Mission régionale d'autorité environnementale

Avis délibéré sur le projet de construction d'une centrale photovoltaïque au sol et flottante à PERTHES (52), porté par la société CPES LAC DE LONGCHAMPS SAS

n°MRAe 2021APGE2

Schéma des structures porteuses des panneaux photovoltaïques flottants

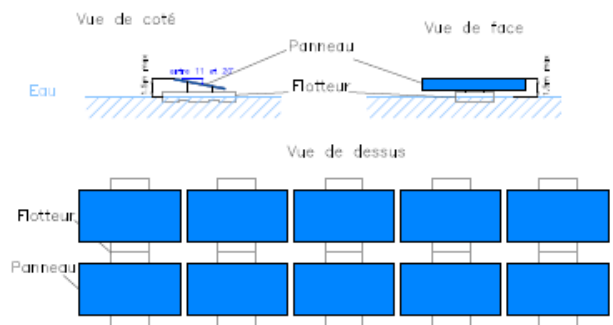
L'Ae s'est interrogée sur la pérennité dans le temps du PEHD des supports de panneaux. Ce matériau sera à l'air libre et donc soumis à des cycles d'agression climatique, et il sera en contact avec de l'eau « brute » : le développement d'un biofilm semble inéluctable et celui-ci peut contenir des bactéries capables de métaboliser le PEHD (les bactéries planctoniques également mais dans une moindre mesure).

L'Ae s'est également interrogée sur les éventuels traitements des flotteurs pour empêcher leur dégradation, par exemple par des algues qui s'y colleraient. Si tel était le cas, l'Ae attire l'attention sur le fait que ce type de traitement peut présenter des risques de pollution du fait des produits utilisés.

L'Ae recommande au pétitionnaire la mise en œuvre d'un suivi de la qualité de l'eau sur des paramètres liés à l'usage des matériaux utilisés pour les flotteurs et à leur éventuel traitement, de façon à s'assurer de leur caractère non impactant dans la durée sur la qualité de l'eau.

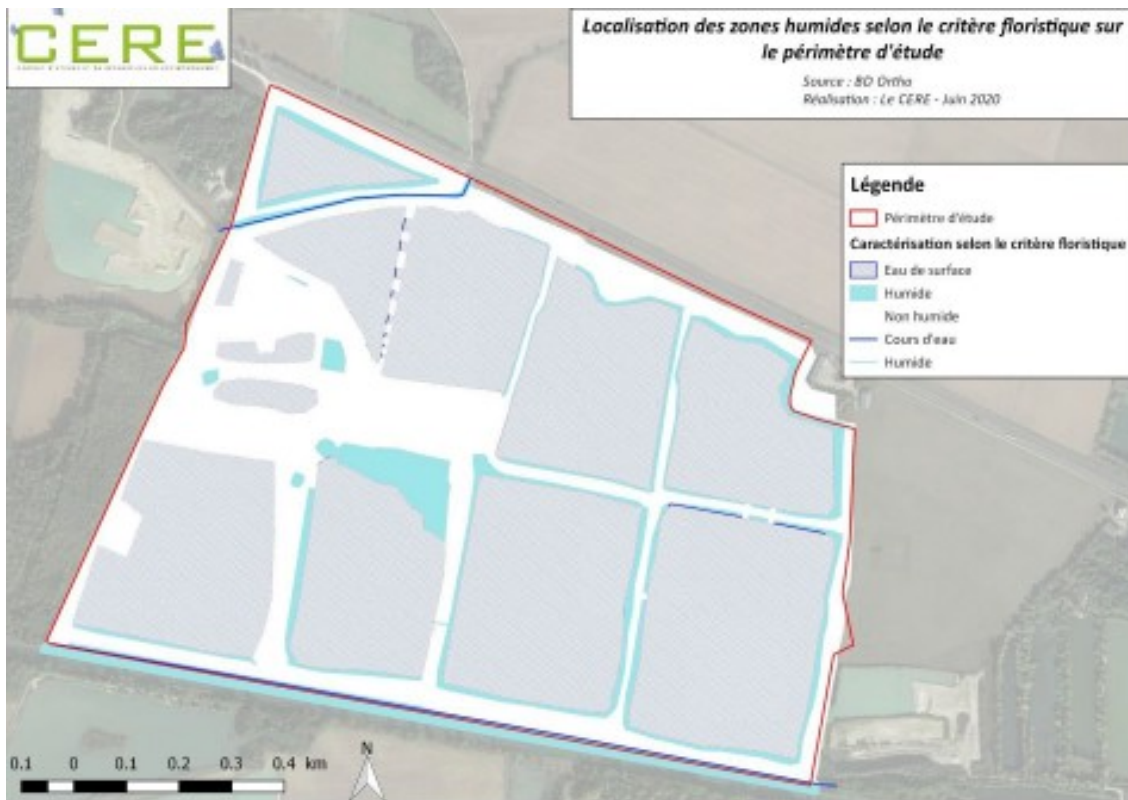
L'Ae considère que l'étude d'incidence menée souffre toutefois d'une insuffisance d'analyse des conséquences du projet vis-à-vis de l'espace naturel du Lac du Der, dans l'intérêt environnemental comparé du site de la carrière en eau avec l'ensemble des secteurs périphériques de ce lac. Il s'agit de s'assurer que les impacts de l'aménagement du site par la mise en place de panneaux photovoltaïques (accessibilité rendue compliquée à l'eau et éblouissement éventuel pour les oiseaux, perte de la fonction de nourrissage pour les oiseaux par une éventuelle baisse de la faune aquatique...) ne vient pas perturber la fonctionnalité écologique des habitats du Lac du Der et du chapelet de plans d'eau périphériques de ce site remarquable.

L'Ae recommande au pétitionnaire d'approfondir les impacts du projet au regard du poids de la fonctionnalité écologique de la carrière en eau pour le site remarquable du Lac du Der et de tous ses plans d'eau périphériques.

CARTE 44 : PROPOSITION DE LOCALISATION DES ZONES DE COMPENSATION POUR LES ZONES HUMIDES

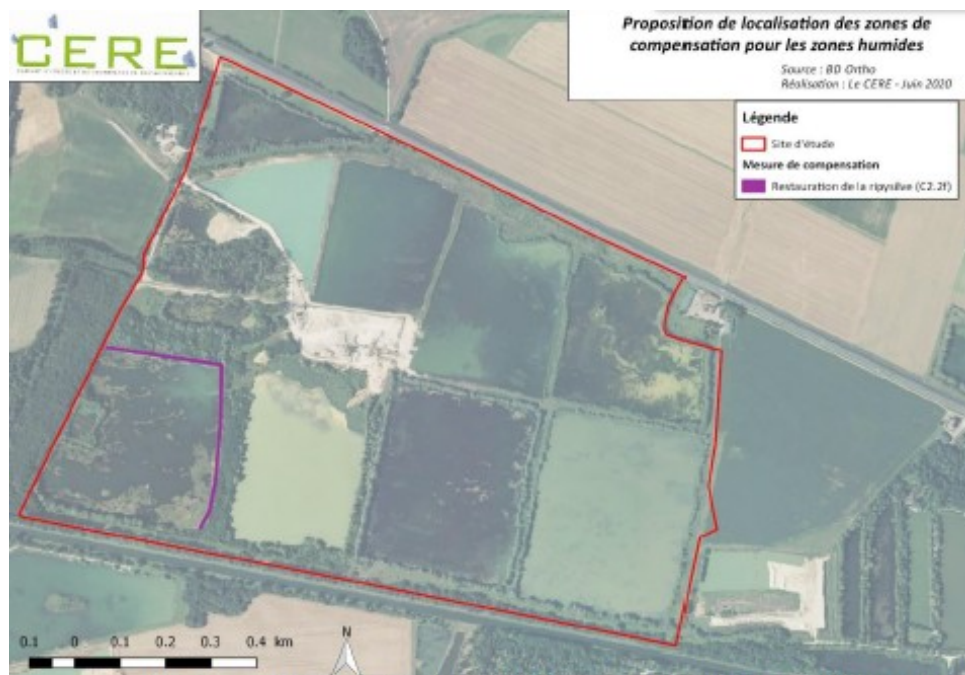
L'illustration de la mesure compensatoire par une « simple ligne » ne permet pas d'évaluer la surface de la mesure qui doit être au moins égale à la surface de zone humide impactée. Une carte plus précise de délimitation de la mesure compensatoire doit être fournie.

Les modalités de la mise en œuvre de la mesure compensatoire sont très brièvement évoquées : il est mentionné une « *restauration des berges afin de leur rendre leur caractère humide* » et une

« réouverture du milieu afin de laisser la végétation typique des milieux humides se développer ». Il n'est pas précisé quelles sont les interventions prévues, où elles se situent et en quoi elles constituent une mesure compensatoire. Il est nécessaire de démontrer que ces travaux vont permettre de compenser les fonctionnalités des zones humides détruites.

- **d'expliciter davantage l'état de fonctionnalité et de conservation / dégradation des zones humides ;**
- **de préciser la localisation de la mesure compensatoire en faveur des zones humides et exposer plus précisément les modalités de sa mise en œuvre.**

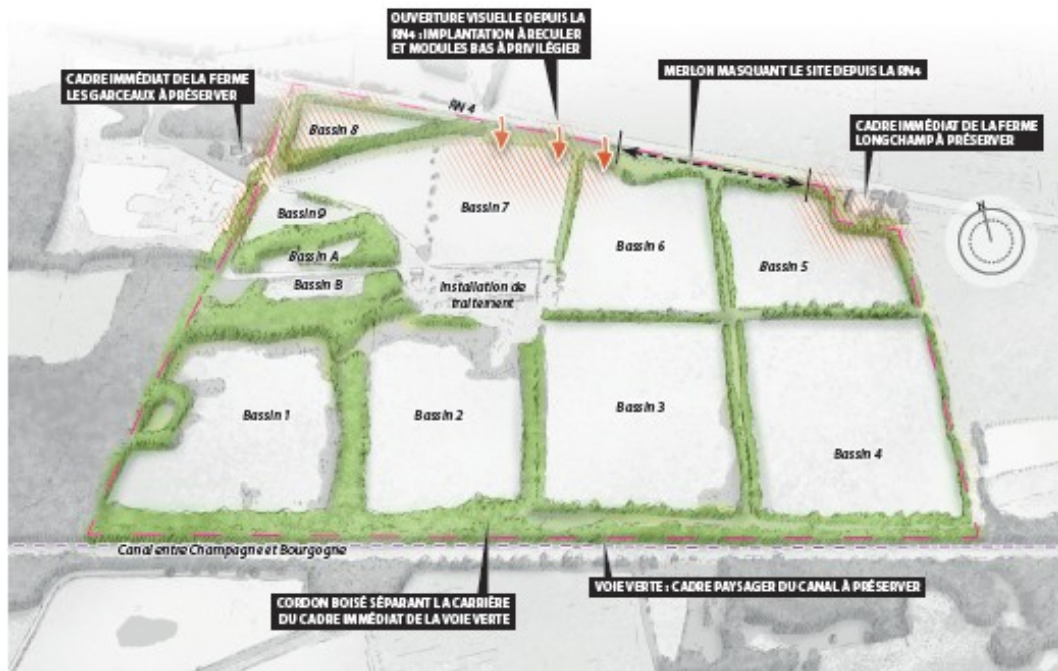
Cependant, le plan de masse figurant dans le dossier de permis de construire ne reprend pas l'intégralité de ces mesures, telles qu'illustrées ci-après.

L'Ae recommande d'assurer la cohérence des aménagements paysagers entre l'étude d'impact et le plan de masse du projet, en y reportant l'intégralité des mesures proposées.
